Van: [redacted]
Verzonden: donderdag 8 oktober 2020 11:41
Aan: [redacted]
CC: [redacted]
Onderwerp: RE: toevoeging ontwerp veiligheidsconstructie Grimburgwal
Bijlagen: 201008 Randvoorwaarden UO veiligheidsconstructie Grimburgwal GBW0104 (UVA) CON.pdf

Van: [redacted]
Verzonden: maandag 5 oktober 2020 17:35
Aan: [redacted] ; [redacted]
CC: [redacted] ; [redacted] ; [redacted] ; [redacted]
Onderwerp: toevoeging ontwerp veiligheidsconstructie Grimburgwal

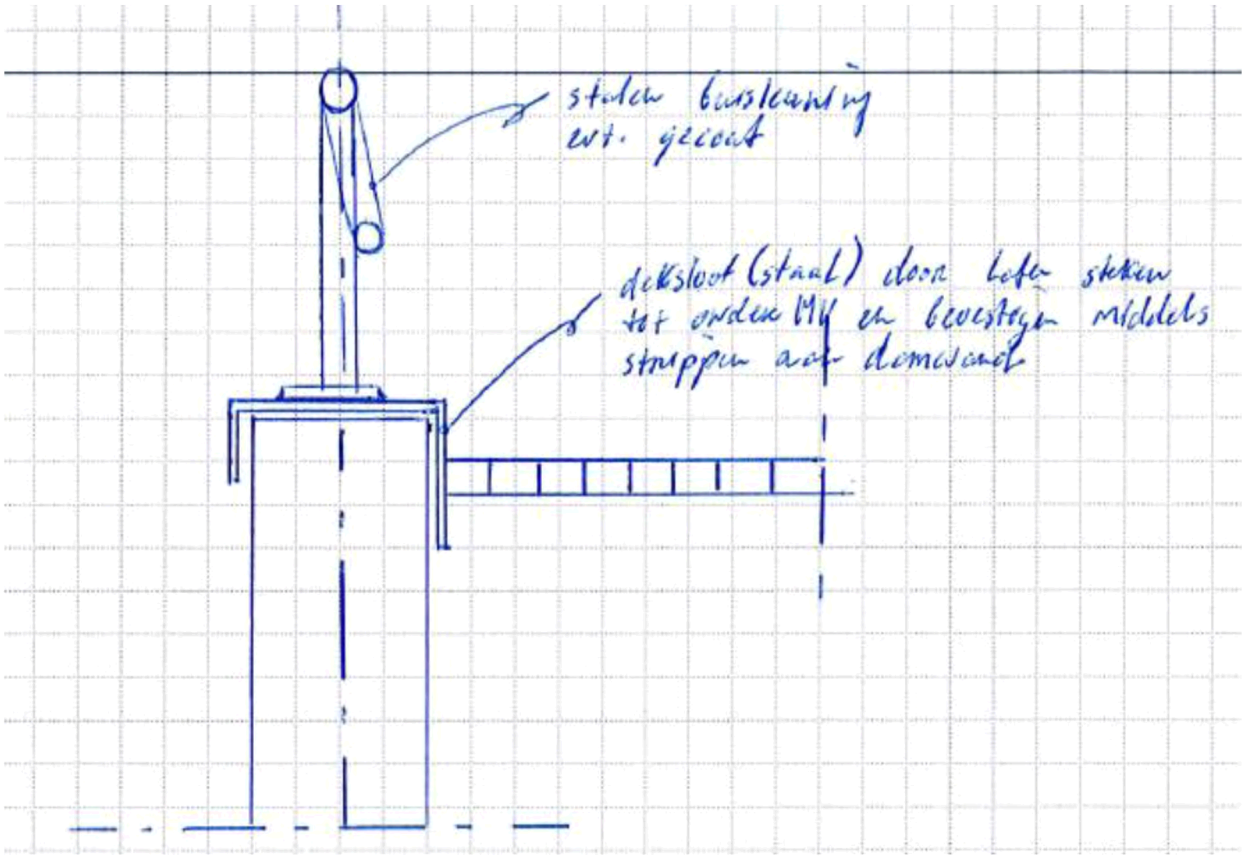
2. Voorstel is om de damwand ter plaatse van deel 2 & 3 aan te brengen op + 0,900 NAP en het zand op +0,700 NAP. B.k. straatwerk wordt dan ca. +0,800 NAP. Er is dan nog een schoprand van 10cm. Zie ook onderstaande schets.
   Ziet er netjes uit. Hoogte bovenzijde straatwerk bij de damwand op +0,70, en vandaar uit onder 2% afschot naar het gebouw. Het is mijn voorstel langs de damwand een molgoot te straten met een kolk. Verder zijn er de regenwater afvoeren vanaf het gebouw die nu (waarschijnlijk) lozen op de Grimburgwal. Het is ons voorstel deze naar een verzamelleiding te brengen, en in één keer door de damwand te brengen.
   Dus: Stalen deksloof zoals voorgesteld, esthetica en functionaliteit leuning worden nog overlegd.

In aanvulling op de reactie van [redacted]:
- Straatwerk inderdaad afwerken op 0,70 m +NAP (dus zandlaag op 0,60 m +NAP), dit betekent dat hoogte damwand tpv deel 2 en 3 naar 0,80 m + NAP gaat.
- We hebben inmiddels toestemming gekregen van bevoegd gezag voor het inboren van de consoles in de oude kademuur.
- Bevoegd gezag is ook akkoord met het bevestigen van een laag hekwerk tpv deel 1 (UVA deel, binnen hek) in de bestrating van de monumentale kade (net achter de oude deksloof).
